Umsetzungskonzept nach WRRL für Gew III Ordnung  
für den FWK 5\_F029, Seitengewässer der Sächsischen Saale  
Vorhabenskennzeichen G3k 475181 0002

**Baufachliche Stellungnahme nach 6.2.8.1 VVK zur Prüfung**  
des Umsetzungskonzeptes vom April 2016 (Büro Opus)

nach EG-WRRL für den Flusswasserkörper  
„Lehestenbach, Ehrlichbach, Tannbach, Nördliche  
Regnitz, Krebsbach, Ölsnitz (zur Sächsischen  
Saale), Quellitzbach“ (SE068),  
ohne Lehestenbach und Ehrlichbach

Stand: April 2016

**Prinzipienskizze  
Umgehungsgerinne am Quellnitzbach  
Maßstab 1:1.000**

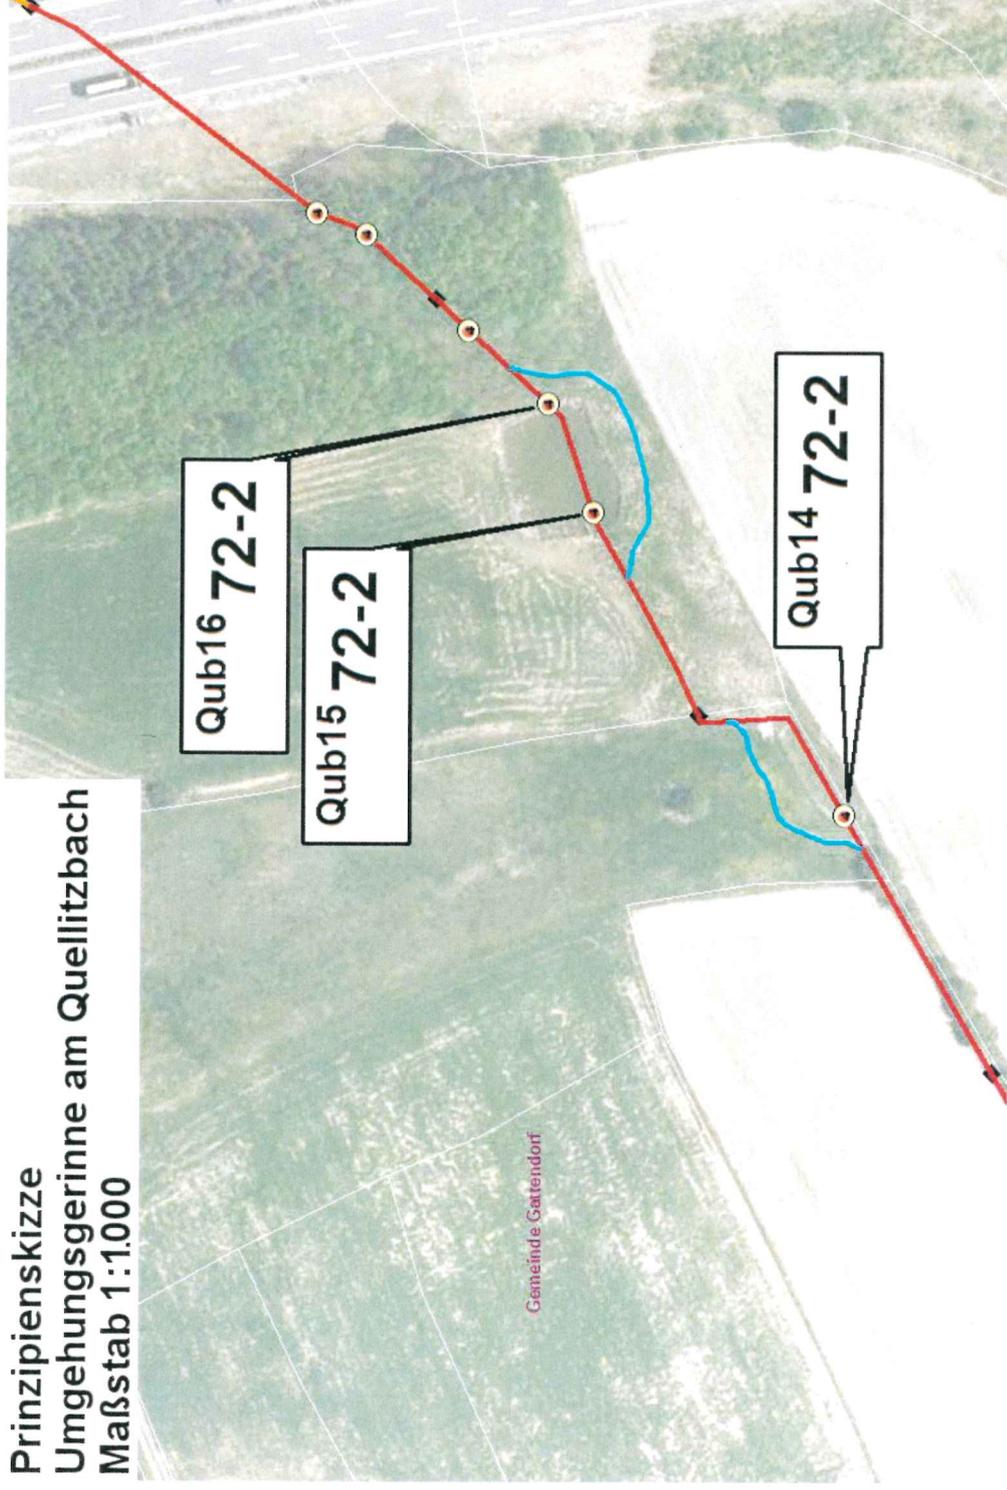
Die geplanten Wanderhilfen zur Umgehung der Staumauern des Untreusees bzw. des Quellitzsees sind nur mit relativ hohem Aufwand umsetzbar. Im Hinblick auf die hohen Kosten ist auf die Herstellung der Wanderhilfen vorerst zu verzichten.
